**Comune di Cavaglià (BI)**

**Nuovo impianto di recupero della FORSU  
con produzione di biometano e compost  
in Comune di Cavaglià (BI), loc. Gerbido**

**Risposte alle osservazioni e ai chiarimenti  
pervenuti dalla Provincia di Biella**

**Aprile 2020**

Estratto Tav. 02 "Infrastrutture ed uso del suolo urbano attuale". Fonte: PRGC aggiornato alla 23° variante parziale (novembre 2016)

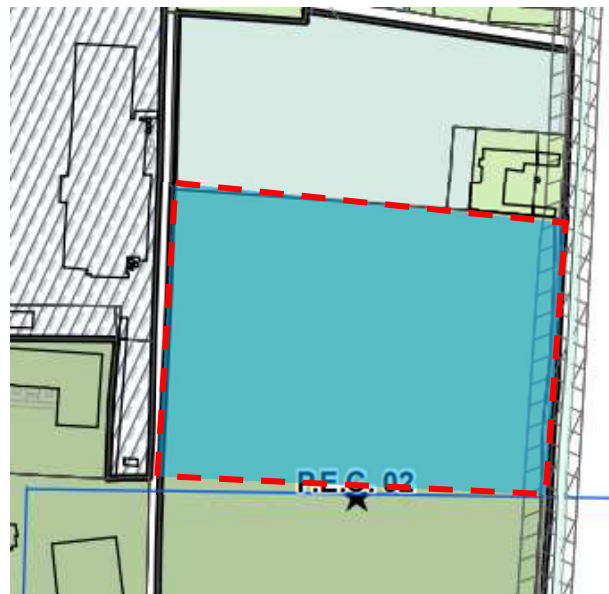
**QUESTIONE n. 1 - L'O.T.+C.T. (acronimo di: *Organo Tecnico V.I.A. + Comitato Tecnico per il Problemi dell'Ambiente della Provincia di Biella*)** rileva che, nella documentazione presentata dal proponente (cfr. CAVP03GNAA202R01a –Tav. 1c- Inquadr terr - Impianto su P.R.G. Cavaglià), l'area di progetto risulta essere inserita in un P.E.C. (Piano Esecutivo Convenzionato), suddiviso in parte in "Aree per nuovi impianti produttivi" ed in parte in "Aree per attrezzature pubbliche e di uso pubblico". Ciò premesso, il S.I.A. non riporta le seguenti indicazioni:

- l'indicazione della presenza dello strumento urbanistico esecutivo;
- quanto eventualmente previsto dalle Norme del P.R.G.I.;
- l'eventuale convenzione con il Comune di Cavaglià e il progetto di Piano Esecutivo come richiesto dall'art. 43 della L.R. n. 56/1977 e ss.mm.ii..

L'area in cui ricade l'intervento di progetto è regolamentata da un Piano Esecutivo Convenzionato (PEC).

Fatto salvo quanto previsto dal D.Lgs. 152/2006 e ss.mm.ii. e in particolare all'art. 208 comma 6<sup>(1)</sup>, per quanto riguarda gli impianti esistenti la Società ha già provveduto a stipulare specifici accordi con il Comune di Cavaglià, come si evince anche da quanto sopra riportato.

Per quanto riguarda il nuovo progetto la Società, qualora l'impianto fosse autorizzato, si impegna a stipulare specifici accordi aggiuntivi con il Comune e a depositare il progetto esecutivo.

Estratto Tav. P03b "Proposta tecnica di progetto preliminare. Destinazioni d'uso dell'intero territorio comunale - Variante".  
Fonte: PRGC (luglio 2018)

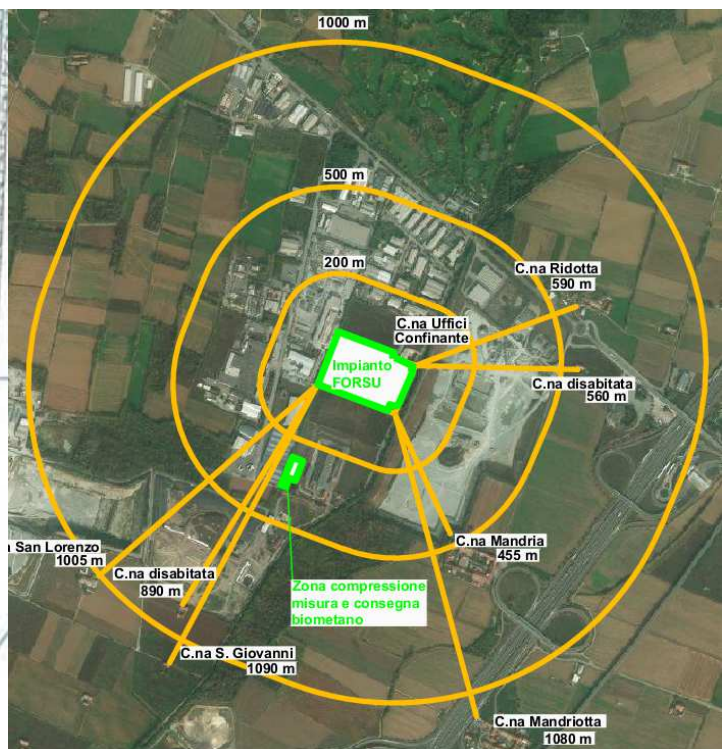
**QUESTIONE n. 2** – Il Comune di Cavaglià, nel corso della seduta del 19.09.2019 della Conferenza dei Servizi ha richiesto che la "A2A Ambiente" S.p.A. verifichi l'osservanza del rispetto delle distanze dell'impianto di cui al progetto qui istruito dalle abitazioni civili presenti nell'intorno con riferimento alle indicazioni del Piano Territoriale di Coordinamento ed al Programma Provinciale di Gestione dei Rifiuti e ne relazioni gli esiti in sede di integrazioni (Richiesta Comune di Cavaglià avanzata in forma verbale nel corso della seduta della Conferenza dei Servizi del 19.09.2019).

**L'ubicazione prescelta per l'attività**, inserita in un contesto esistente già di tipologia industriale/produttiva e caratterizzato dalla presenza di altre attività di trattamento rifiuti, **è da ritenersi una soluzione ottimale** dal punto di vista della localizzazione per questa tipologia di impianto:

- il progetto proposto è conforme a quanto previsto dalla normativa ambientale vigente;
- dall'esame dei principali strumenti di pianificazione a livello sovraordinato risulta che non sussistono vincoli di alcuna natura, quali ad esempio di salvaguardia ambientale e/o paesistica, idrogeologici, infrastrutturali, militari, ecc. che siano ostativi alla realizzazione del progetto medesimo;

- l'area in oggetto è stata valutata idonea e non in contrasto con le previsioni vincolistiche poste dai documenti di pianificazione regionale, provinciale e locale (es: PTCP, PAI, PGR, PRGI, ecc.), compresi i criteri localizzativi indicati dal Piano Regionale Gestione Rifiuti approvato (PRGR);

- non vi sono interferenze con le zone di rispetto e di tutela assoluta dai pozzi per la captazione di acqua potabile.

Valori di concentrazione orarie di picco di odore al 98° percentile su base annuale

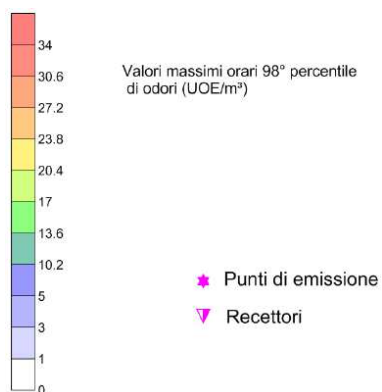
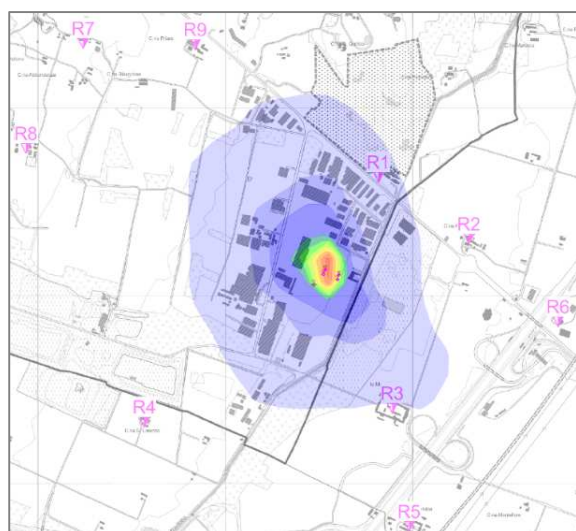
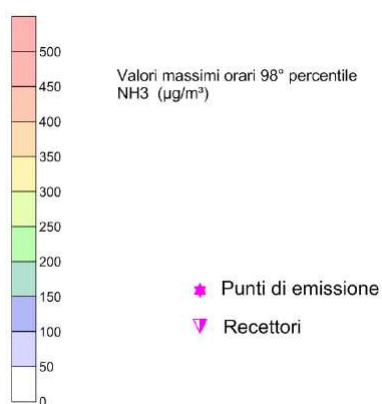
**QUESTIONE n. 23** – Il Comune di Cavaglià, nel proprio documento recante n. di protocollo 7054/2019 letto nel corso della seduta della Conferenza dei Servizi del 19.09.2019 e poi acquisito agli atti del procedimento (prot. ricez. Prov. n. 18219 del 19.09.2019), con riferimento alla Relazione del 18.09.2019 dello Studio Tecnico “Prodotto Ambiente Servizi Industriali” S.r.l. Oleggio (NO), ivi allegata, evidenzia n. 3 criticità rilevate con riferimento alla matrice ambientale in esame. Come segue:

Il progetto e la relativa modellazione prevede gli odori e l'ammoniaca come principali inquinanti; in particolare, per gli odori il valore massimo di concentrazione in emissione è pari a 300 U.O./m<sup>3</sup> di aria emessa, mentre per l'NH<sub>3</sub> è di 10 mg/Nm<sup>3</sup>. Tali valori si basano sull'esperienza maturata in impianti analoghi e sono conformi ai valori di emissione associati alle ultime/recenti BAT relative per le attività di gestione dei rifiuti, pubblicate ad agosto 2018 (decisione esecuzione 2018/1147 della Commissione UE), che prevedono il rispetto di 200-1.000 U.O./Nm<sup>3</sup> per la concentrazione degli odori o 0,3-20 mg/Nm<sup>3</sup> per l'ammoniaca.

L'analisi dell'impatto sul territorio delle emissioni generate dall'impianto in progetto è stata effettuata mediante l'utilizzo del **modello matematico di dispersione non stazionario Calpuff**, realizzato dalla Earth Tech Inc. per conto del California Air Resource Board e dell'US-EPA, ed ha preso in considerazione il biofiltro, ovvero lo stadio finale della catena di deodorizzazione previsto nell'impianto di progetto, quale principale sorgente areale di sostanze odorigene, oltre che di ammoniaca. Il modello

simula la propagazione nell'aria dei principali inquinanti consentendo di valutare gli effetti sul territorio in termini di concentrazione di inquinanti nell'aria e ricadute al suolo.

I risultati ottenuti dalle simulazioni modellistiche elaborate prevedono **valori massimi di concentrazione al suolo inferiori alle soglie olfattive di riferimento**, associati allo scenario di emissioni in condizioni di esercizio ipotizzato cautelativamente al massimo inquinamento potenziale. L'impatto odorigeno derivante è sostanzialmente accettabile (SIA, Cap. 4.1.7 "Risultati: emissioni - diffusione e ricadute", pagg. 155-158).

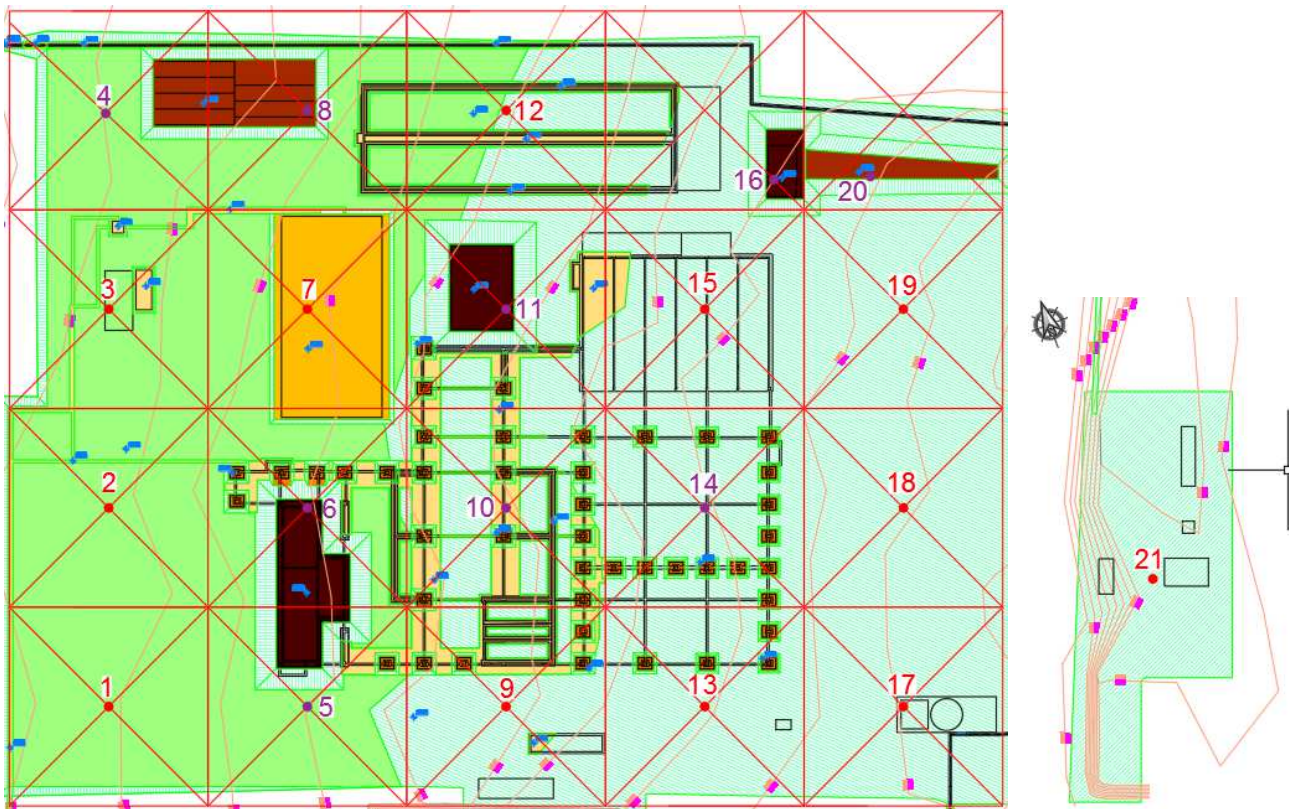
**QUESTIONE n. 24** – L'O.T.+C.T. rileva quanto segue:

- I. nella Tav. "4 A", ove sono rappresentati i punti campionamento per la caratterizzazione delle terre di scavo non è ben visibile il punto n. 16;
- II. nella figura 2 a pag. 5 del "Piano Preliminare di Utilizzo Terre e Rocce di Scavo" non è visibile il punto n. 20.

Estratto immagine elaborato progettuale Tav. 3c "Planimetria con opere a verde"

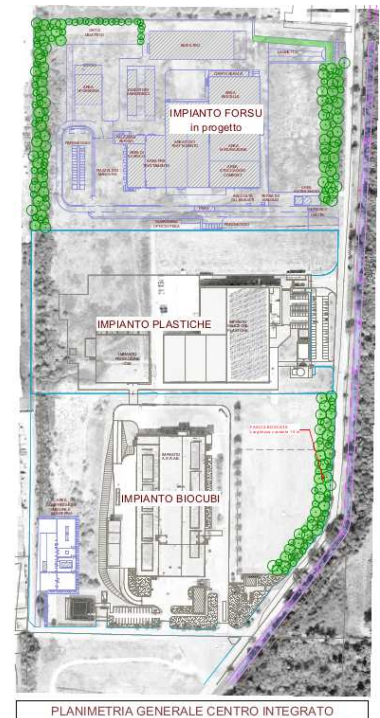
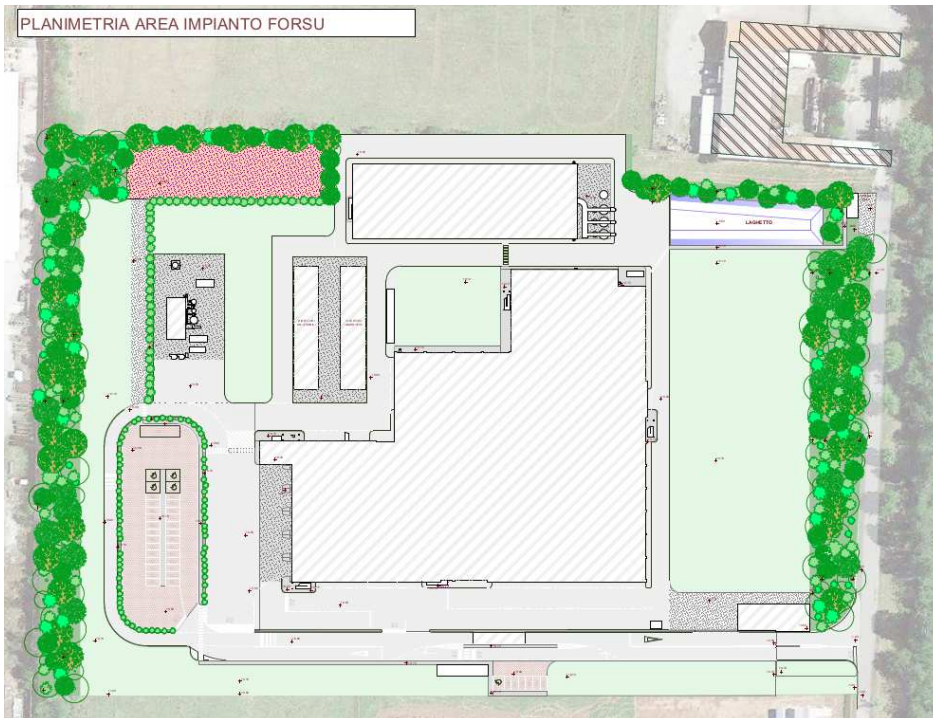
**QUESTIONE n. 25** – Con riferimento agli aspetti legati al consumo di suolo, il proponente affronta la tematica correttamente inquadrando il problema a livello regionale e nazionale. Il proponente conclude la trattazione affermando che: *“Il consumo di suolo /risorse naturali connesso alla realizzazione dell’impianto risulta molto contenuto, dato che le opere previste si sviluppano entro un contesto già edificato/edificabile e con basso valore naturale; la prevista funzione dell’impianto in progetto, che consente un risparmio di risorse naturali, genera un effetto complessivo positivo dell’iniziativa”.*

Come argomentato nel SIA, la zona direttamente interessata dal progetto in esame è localizzata in un settore intensamente urbanizzato, ricompreso in un’area industriale, alcune discariche, il Polo Tecnologico e alcune aree dedicate alle attività di escavazione.

A fronte di tale contesto d’inserimento ambientale e territoriale, che rappresenta una scelta/criterio localizzativo preferenziale per l’attività di progetto, non si ritiene particolarmente significativa/necessaria la realizzazione di misure di mitigazione e/o compensazione per le matrici ambiente e suolo; l’area ad oggi non ha alcun valore naturale significativo (prato incolto).

Nonostante ciò, si fa presente che già dal 2003 sull’area del Polo Tecnologico è stata realizzata una riqualificazione/mitigazione ambientale grazie alla quale furono piantumate vegetazioni autoctone distribuite in fasce e in macchie boscate, di buon effetto nella mitigazione visiva dell’impianto una volta raggiunte le altezze adeguate.

Per quanto riguarda l’impianto nello specifico, il criterio progettuale adottato **inizialmente** (rif. “Piano di mitigazione ambientale”, Dott. Massa Saluzzo, marzo 2019) è relativo alle pratiche della rinaturalizzazione: è stata prevista una progettazione delle opere a verde, morfologicamente di tipo arborato-arbustiva, mediante la realizzazione di una densa fascia boscata perimetrale lungo i lati Est e Ovest dell’area dedicata agli impianti, così come lungo alcuni segmenti posti lungo il perimetro Nord, per quasi 5.000 mq di superficie.

Nel seguito si riporta un estratto immagine della Tav. 3c “Planimetria con opere a verde” relativa alla proposta di inserimento ambientale dell’iniziativa progettuale, implementata con la piantumazione di ulteriori alberature lungo i lati dell’impianto, e a fianco della Strada della Mandria a est dell’impianto di bioessiccazione del Polo Tecnologico su area di proprietà di A2A Ambiente.
